改善箇所説明図

図：左ハンドル車

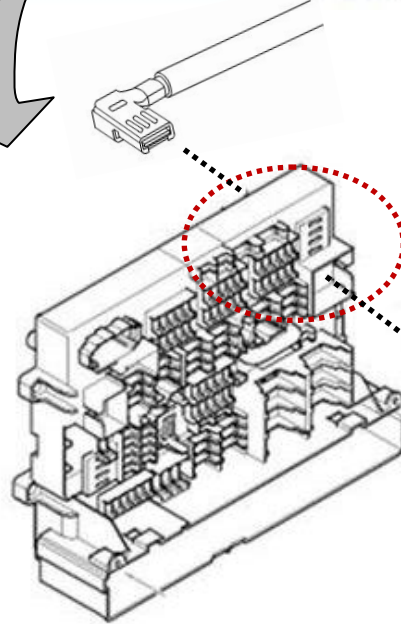
基準不適合箇所

バッテリー プラス ケーブルと
パワー ディストリビューション
ボックスとの接続部分

基準不適合の内容

車両の電装部品へ電力を供給するパワーディストリビューションボックスとバッテリーを接続するバッテリープラスケーブルにおいて、接続部分のコネクターのメッキ及び構造が不適切なため、車両振動によって発生する腐食により接触抵抗が増大するおそれがある。そのため、当該ボックスから電装部品へ十分な電力を供給できず、最悪の場合、走行中にエンジンが停止する。

改善措置の内容

全車両、当該コネクターを対策品に交換する。また、車両振動の影響を低減するため、接続部分にボルトを取り付けるとともに、ケーブルを固定する。
